AUTORITÀ DI BACINO DEL DISTRETTO IDROGRAFICO DELLA SICILIA

OGGETTO: AUTORIZZAZIONE IDRAULICA UNICA

AIU in favore della Società DALMATIA s.r.l.

- PAS ai sensi D. Lgs. 3 marzo 2011 n. 28 per la realizzazione di un Impianto composto da un campo fotovoltaico a terra da 901 kW in Aragona (AG), Via Scalo Caldare (NCT foglio 79 mappali 198-199- 200-206-207-208-209-319-321-583-585) e relative opere di connessione – Codice Pratica 12593790962-17062024-1043 e Protocollo SUAP 15549 del 27/06/2024 del Comune di Aragona.
- Ditta: Società DALMATIA s.r.l. con sede legale in Milano (MI), Via Alessandro Manzoni n.41 - Cod. Fisc./P. IVA 12593790962

RISULTATI AREE SOGGETTE AD ALLAGAMENTI E RELATIVE FASCE DI RISPETTO

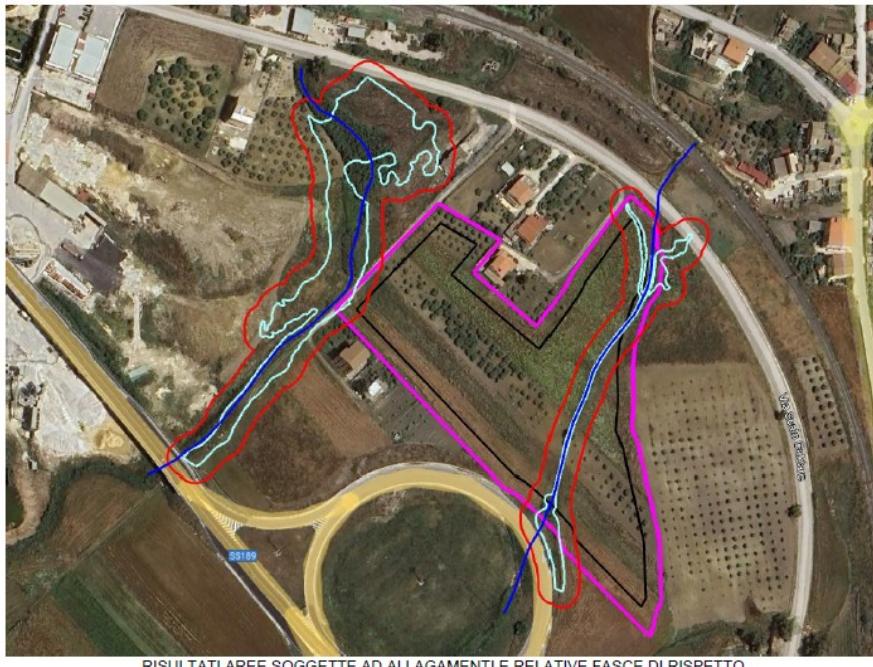
VISTO l’elaborato “*13_Relazione compatibilità idrologica idraulica*” in cui il progettista dichiara: “*I risultati della simulazione sono riportati in forma grafica in figura, dove vengono evidenziate le aree soggette ad inondazione in caso di piena con tempo di ritorno pari a 5 anni al momento di massima esondazione e la relativa fascia di rispetto di pertinenza fluviale di 10 m, da sottoporre alle limitazioni d’uso così come richiesto dal R.D. 523/1904 e dal DSG 119/2022.*” Come da figura seguente;

- nelle fasce di pertinenza fluviale così come individuate nelle planimetrie di progetto **non dovranno essere realizzati fasce a verde, strade di servizio interne e recinzioni;**

- **la recinzione dell'impianto dev'essere posta ad una distanza di almeno 10 metri dal piede dell'argine dell'impluvio** che delimita la particelle di progetto;
